Projekt **Hinterbüelstrasse, Effretikon**
vRSA-Auditbericht

Auftraggeber **Stadt Illnau-Effretikon**
Tiefbau
Märtplatz 29
8307 Effretikon

Bericht-N° 2518-05-100
Projekt-N° 2518

Datum 23.05.2025
Version 1.0

Abb. 2 Übersichtsplan Defizite

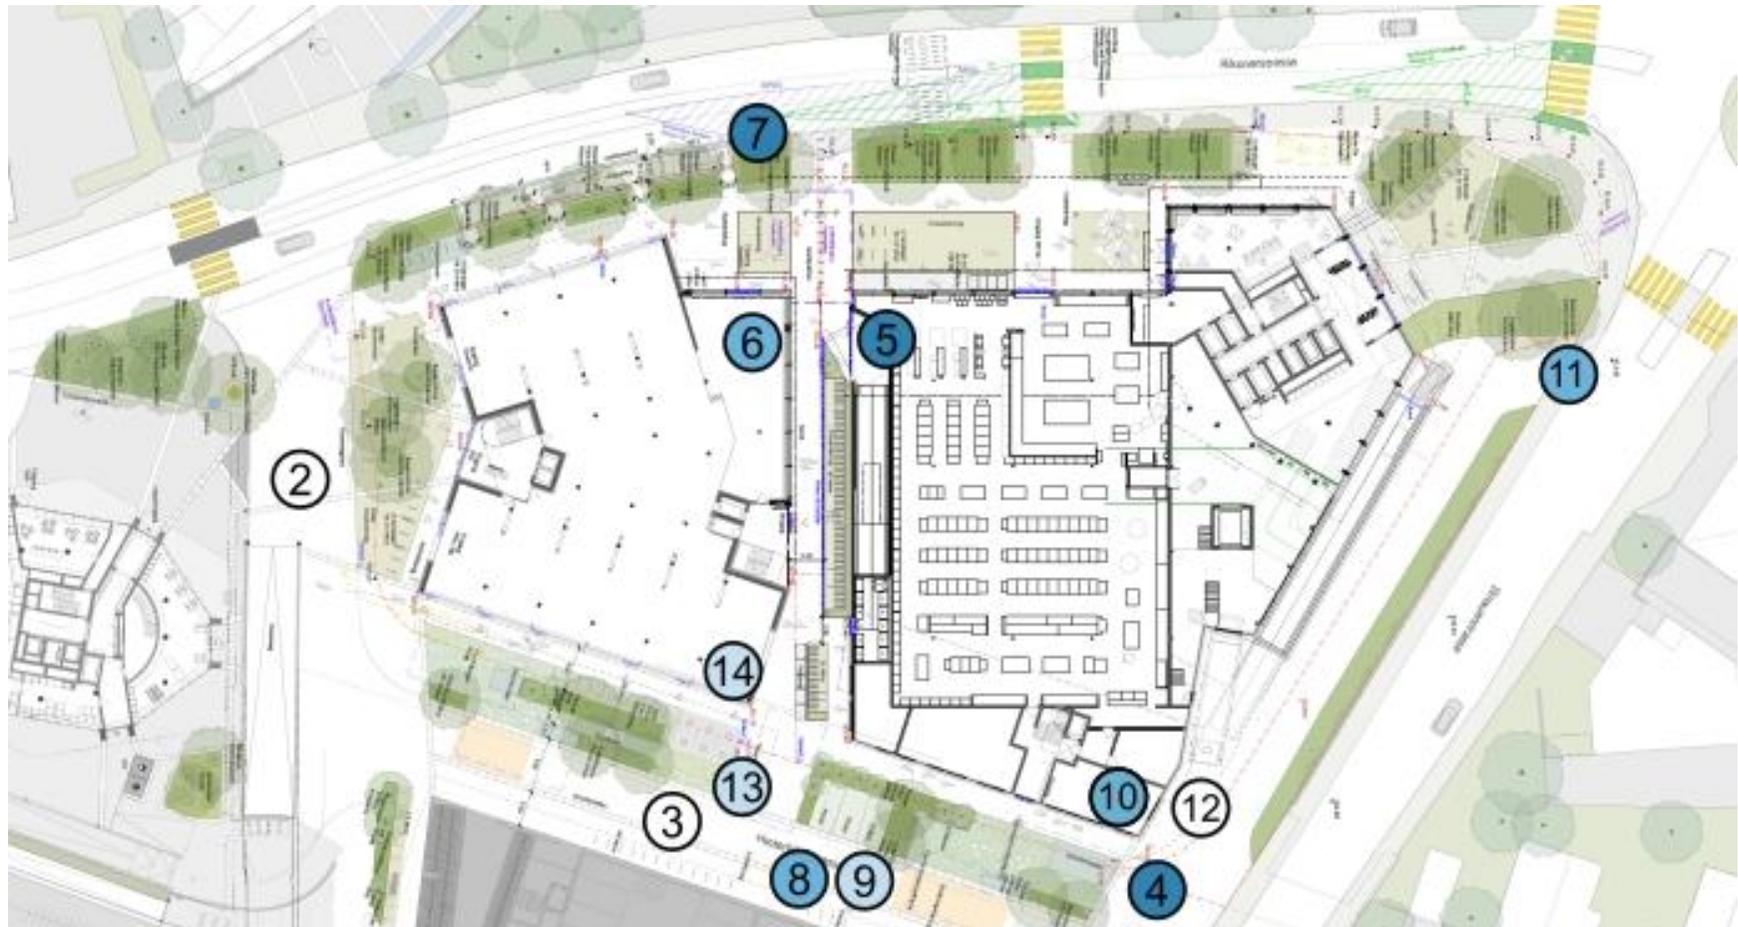
SR	Nr.	Beurteilungskriterium	Projekt Kenngrösse	Norm / Erfahrungswert	AB	Si
-	1	Geschwindigkeit / Geschwindigkeitsregime Begegnungszone	Die Hinterbühlstrasse wird bereits heute oft durch Fussgänger genutzt, was sich mit der neuen Überbauung noch massgeblich verstärken wird. Mit der geplanten Gestaltung und Realisierung als Begegnungszone wird der Strassencharakter verdeutlicht sodass die Erkennbarkeit und Verständlichkeit der Begegnungszone sichergestellt ist.	Begegnungszone müssen folgende Kriterien erfüllen: - Nur innerorts - Keine Hauptstrassen - Nur wenn Potenzial besteht, dass viel Fussverkehr generiert wird und es dem politischen Willen entspricht - Das Verkehrsregime muss einprägsam, gut lesbar und merkbar sein. - Die Begegnungszone soll sich deshalb optisch klar gegenüber dem angrenzenden Strassenraum unterscheiden. Strassen oder Strassenabschnitte, die sich von der räumlichen Wirkung her ähnlich sind, sollten unter das gleiche Verkehrsregime fallen.	keine	gross

unbestimmbar	2	Fussgängerlängsführung - Geometrie Bedürfnisse mobilitätseingeschränkter Personen innerhalb von Begegnungszone berücksichtigen	Führung mobilitätseingeschränkter Personen ist den aktuellen Plangrundlagen noch nicht zu entnehmen.	Es muss den Bedürfnissen der mobilitätseingeschränkten Personen Rechnung getragen werden. Bei hohem Verkehrsaufkommen muss der Übergang von den Gehflächen zur Fahrbahn optisch wie auch taktil erkennbar bleiben. Die Querung der Fahrbahn hinter Sichthindernissen ist zu vermeiden.	aufzeigen	mittel

SR	Nr.	Beurteilungskriterium	Projekt Kenngrösse	Norm / Erfahrungswert	AB	Si
unbestimmbar	3	Sichtweiten in Begegnungszone	Entlang der Hinterbuelstrasse werden verschiedene Gestaltungselemente direkte an der Fahrbahn positioniert. Ob diese die Sicht behindern ist dem aktuellen Planstand nicht zu entnehmen	Damit ein Fahrzeuglenker rechtzeitig vor einem querenden Fussgänger anhalten kann, muss in einer Begegnungszone stets die Anhaltesichtweite von mindestens 15 m gewährleistet sein. Neben Möblierungselementen stellen auch parkierte Fahrzeuge Sichtbehinderungen dar. Dies muss bei der Wahl der Lage von Parkplätzen, Bushaltestellen sowie der flankierenden Massnahmen berücksichtigt werden.	aufzeigen	gross
gross	4	Vortrittsverhältnisse Knoten Zufahrt von der Illnauerstrasse und Hinterbuelstrasse	Die Vortrittsverhältnisse beim Knoten der Zufahrt von der Illnauerstrasse und der Hinterbuelstrasse könnten aufgrund der Abgrenzung bei Eingang der Begegnungszone missverstanden werden.	In Begegnungszonen gilt Rechtsvortritt, ausser die Verkehrssicherheit erfordert es oder die Strasse ist Teil eines festgelegten Wegnetzes für den Fahrradverkehr.	mittel	gross

gross	5	Sicht Ausfahrt Einstellhalle	Bei der Ausfahrt der Einstellhalle können Fussgänger und Velofahrende unmittelbar vor ausfahrenden Autos die Fahrbahn queren. Für Auto sind nahehe Fussgänger / FäG kaum ersichtlich.	Sicherstellen der Sicht auf nahehe Fussgänger Velos. Sichtweite 15 m Sicherstellung gegenseitige Erkennbarkeit	mittel	gross
mittel	6	Sicht Ausfahrt Einstellhalle / Velos in Gasse	Nach der Ausfahrt der Einstellhalle können Fussgänger und Velofahrende die Fahrbahn von rechts kommend mit geringer Sicht queren. Weiter ist die Sicht von Fussgängern und Velofahrenden welche sich entlang der Fassade bewegen auf Velos / Fussgänger entlang der Gasse gering.	Sicherstellen der Sicht auf nahehe Fussgänger und Velos. Sichtweite 15 m / Velos 25 m Sicherstellung gegenseitige Erkennbarkeit	klein	gross
gross	7	Knotensichtweite Einfahrt Rikonerstrasse	Bei Eimündung in Rikonerstrasse soll nur Rechtseinmüden erlaubt sein. Sicht auf MIV gemäss Verkehrser-schliessungsverordnung nachgewiesen. Sicht nach Links auf Velos durch Längsparkfelder eingeschränkt. Sicht ca. 12 m	Nach VSS 40 273 bei 30 km/h: Knotensichtweite A = min. 25 m (vortrittsbe-rechtigte Strasse mit Veloverkehr)	mittel	gross

SR	Nr.	Beurteilungskriterium	Projekt Kenngrösse	Norm / Erfahrungswert	AB	Si
mittel	8	Sicht bei Ausfahrt aus Senkrechtparkfeldern Hinterbuelstrasse (Polizeiparkplatz)	Total drei Parkfelder welche ausschliesslich durch Polizei genutzt werden und jeweils vorwärts verlassen werden. Sicht wird durch Nachbarparkfelder und bei äusseren Parkfeldern zusätzlich durch Grünelemente evtl. behindert	Minimierung / Verhinderung von Senkrechtparkfeldern entlang von Veloruten oder stark begangenen Strassen. Sicherstellung von guten Sichtbehinderungen und einfachen Manövern.	klein	gross
klein	9	Dimensionierung Senkrechtparkfelder Hinterbuelstrasse (Polizeiparkplatz)	Parkierungsmanöver erfordern Platz auf Fussgängerbereich. Länge 5 m Breite 2.5 m Fahrgasse 5.5 m	VSS 40 291: Länge 5 m Breite 2.5 m → Breite Fahrgasse 6.5 m Länge 5 m Breite 2.7 m → Breite Fahrgasse 5.5 m	klein	mittel
mittel	10	Sicht bei Ausfahrt Anlieferung resp. Zufahrt von Illnauerstrasse auf querende Fussgänger	Sicht auf von rechts nahende Fussgänger / F&G entlang der Fassade < 10 m	Sicherstellen der Sicht auf nahende Fussgänger. Sichtweite 15 m Sicherstellung gegenseitige Erkennbarkeit	klein	gross

mittel	11	Einmündung ab Illnauerstrasse	Rechtsabbieger quert Rad- / Gehweg. Einschränkungen bei Sicht für Lastwagen beim spitzwinkligen Rechtsabbiegen. Frequenzen Fuss- / Veloverkehr aktuell tief gemäss Zählungen	Verhinderung von Rückstau in Keisels und Überstellen des Fussgängerstreifens Möglichst rechtwinklige Zufahrt zur Sicherstellung ausreichender Sichtweiten und guter Erkennbarkeit	klein	gross
unbestimmbar	12	Befahrbarkeit bzgl. Wegfahrt Anlieferung	Wegfahrt erfolgt in Winkel < 90° in Hinterbuelstrasse.	Sicherstellung Befahrbarkeit	aufzeigen	mittel
klein	13	Anlieferflächen Entlang Hinterbuelstrasse	Zwei Anlieferflächen geplant. Mit einer Anlieferfläche in der Fahrbahn und einer UFC-Haltefläche direkt südlich der Fuss- und Velogasse. Die Gasse wird dabei jedoch gemäss Projektverfasser nur sehr schwach durch Velos frequentiert.	Minimierung und Zusammenlegung von Anlieferflächen. Verhinderung von Verkehrsbehinderungen und Sichteinschränkungen	klein	mittel

SR	Nr.	Beurteilungskriterium	Projekt Kenngrosse	Norm / Erfahrungswert	AB	Si
klein	14	Sichtweiten Ausfahrt Gasse in Hinterbülstrasse	Fussgänger FäG entlang der Hinterbülstrasse können entlang der Fassade mit geringer Sicht die Gasse queren, was zu potenziellen Konflikten mit Velofahrenden führen kann. Die Gasse wird dabei jedoch gemäss Projektverfasser nur sehr schwach durch Velos frequentiert.	Sicherstellen der Sicht auf nahende Fussgänger. Sichtweite 15 m Sicherstellung gegenseitige Erkennbarkeit	klein	mittel
